STELLUNGNAHME zur UVP-DOKUMENTATION

NEUE REAKTOREN in DUKOVANY

Nürnberg, 15.12.2017

Dukovany-1

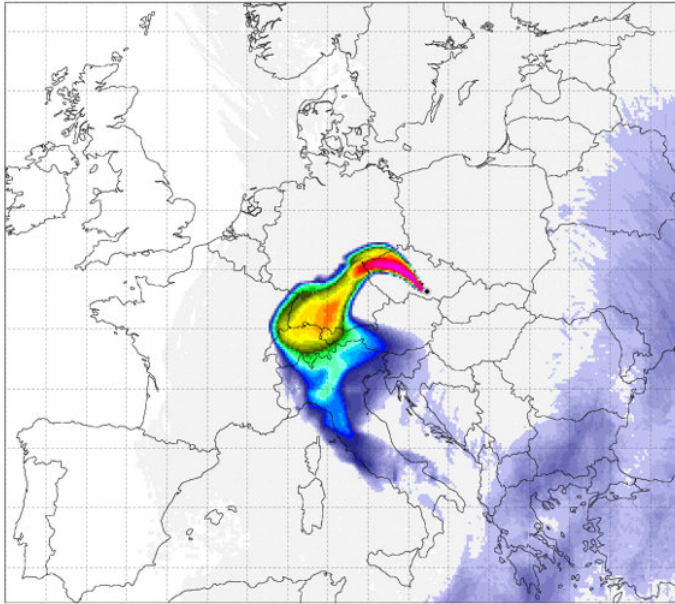
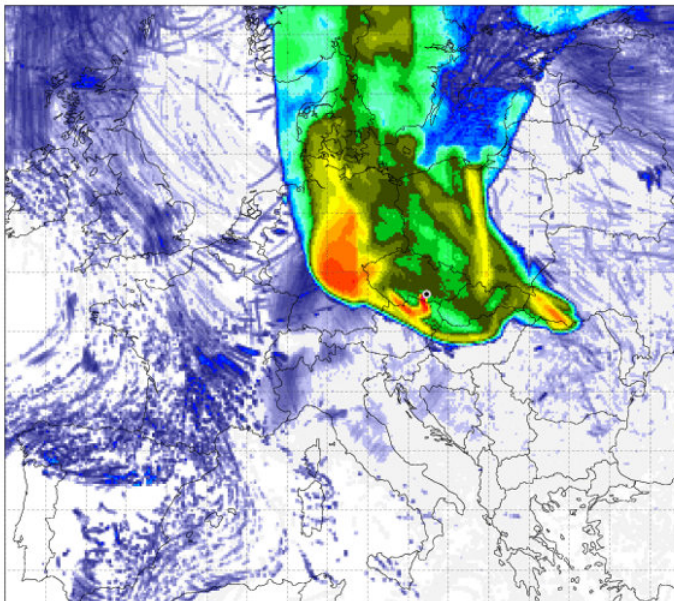
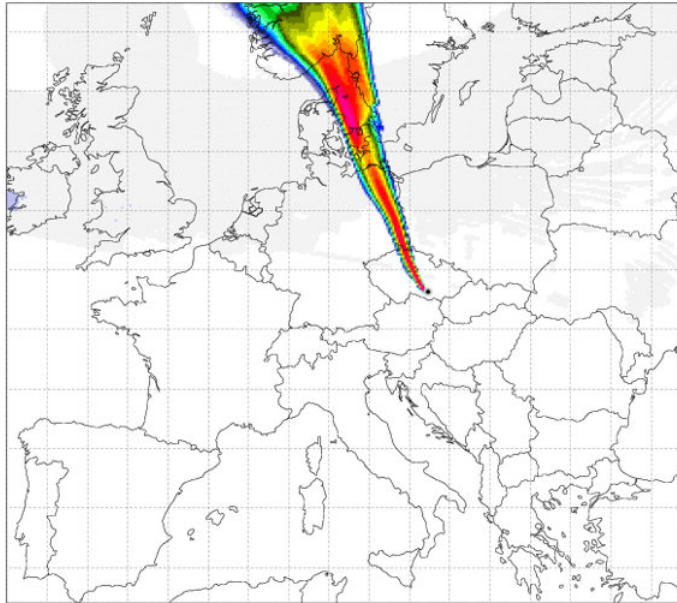
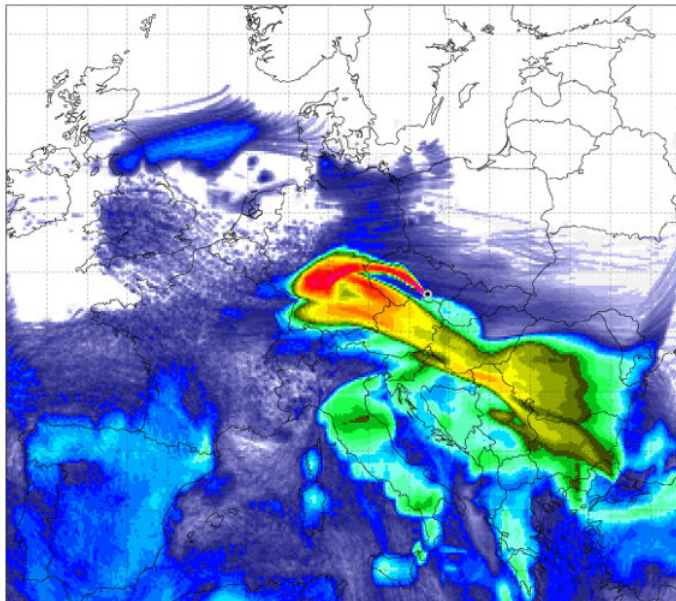
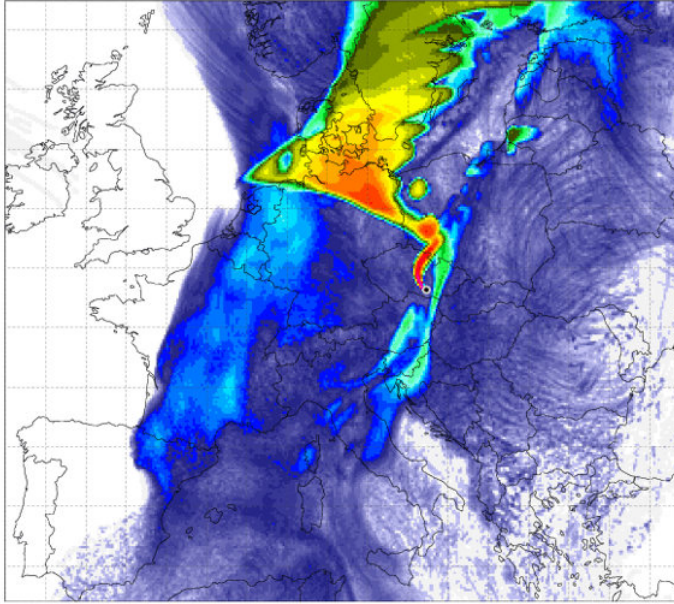
Die folgenden flexRISK-Karten⁹ zeigen jedenfalls beispielhaft, dass es durchaus **reale Wettersituationen** gibt, die bei einem großen oder sehr großen Austritt an Radionukliden zu einer großräumigen Belastung Deutschlands führen können, und zwar aller Teile Deutschlands. Die größte Kontamination erfolgt in den lila Bereichen, gefolgt von rot, gelb, grün, die niedrigsten Kontaminationen sind blau gefärbt.

Diese Karten geben eine gute Vorstellung davon, dass weite Teile Deutschlands und Europas durch einen schweren Unfall in Dukovany stark betroffen sein können, wenngleich der genaue Grad an Betroffenheit hier nicht simuliert werden kann, der vom Inventar des Reaktors, von den Sicherheitsvorkehrungen, von der Art des schweren Unfalls, von der aktuellen Wettersituation und der Menge an freigesetzten Radionukliden abhängt. In Abhängigkeit von Wetterfaktoren wie Windrichtung, -geschwindigkeit und Niederschlägen kann es in allen Teilen Deutschlands zu teils erheblichen Kontaminationen kommen. Es ist nicht möglich einen Radius anzugeben, außerhalb dessen man vor Kontaminationen sicher sein kann.

⁹Zum Vergleich: Die Skala gibt die Bodenbelastung mit Cs-137 in Bq/m² als Folge des angenommenen sehr schweren Unfalls in Dukovany-1 (!) an. Der lila Bereich der Skala entspricht 100.000 kBq/m², der gelbe Bereich etwa 100 kBq/m². Die durchschnittliche Belastung in Bayern nach Tschernobyl betrug übrigens 27 kBq Cs-137/m² (dies würde im grünen Bereich liegen), mit Maxima bis 173 kBq/m² (gelber Bereich).

Die Ergebnisse der Berechnung für einen schweren Störfall müssen bis zu einer solchen Entfernung vorgelegt werden, dass überprüft werden kann, ob Teile Deutschlands landwirtschaftliche Gegenmaßnahmen einleiten müssten.
